SERVICE INFO – FAG 0034

Konwersja na moduł piasty FAG

Producent: Alexander Dennis

DANA axle ID: S63U, S75U, T75U

Foto 1: W osiach oznaczonych symbolem S63U, oprócz modułu osi FAG trzeba wymienić również: tarczę hamulcową, pierścień nośny, szpilki koła i nowe śruby.

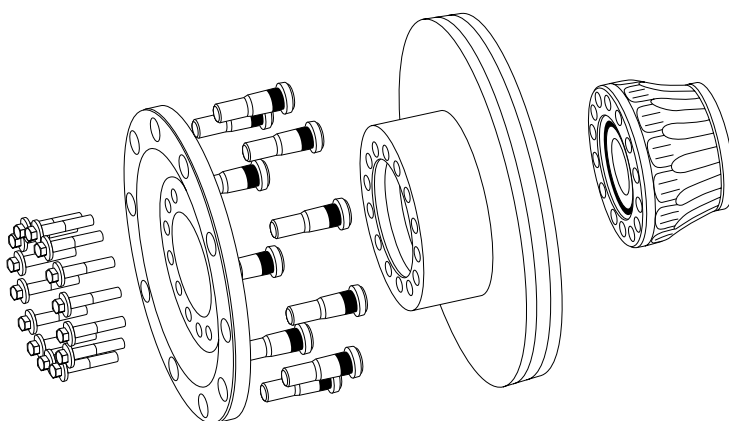
Dla osi DANA wymienionych powyżej (S63U, S75U, T75U), producent pojazdów Alexander Dennis zmienił dostawcę łożysk z Timken-a na FAG.

W przypadku wymiany łożysk w osiach oznaczonych symbolami S63U, S75U lub T75U mogą być zastosowane jeszcze łożyska Timken. W przypadku zmiany na FAG potrzebne są dodatkowe elementy.

Symbol osi	Wymagane elementy	Numer części Alexander Dennis	Ilość
S63U	Pierścień nośny koła	658468-3	1 x
	Szpilka koła	650723-2	10 x
	Tarcza hamulcowa	658468-4	1 x
	Śruba	658468-5	14 x
S75U	Pierścień nośny koła	661391-2	1 x
	Śruby	661391-3	14 x
T75U	Pierścień nośny koła	661391-2	1 x
	Śruba	661391-3	14 x
NDS 80	Brak	-	-

Momenty dokręcenia śrub: 236 - 260 Nm (174 - 192 lbf ft)
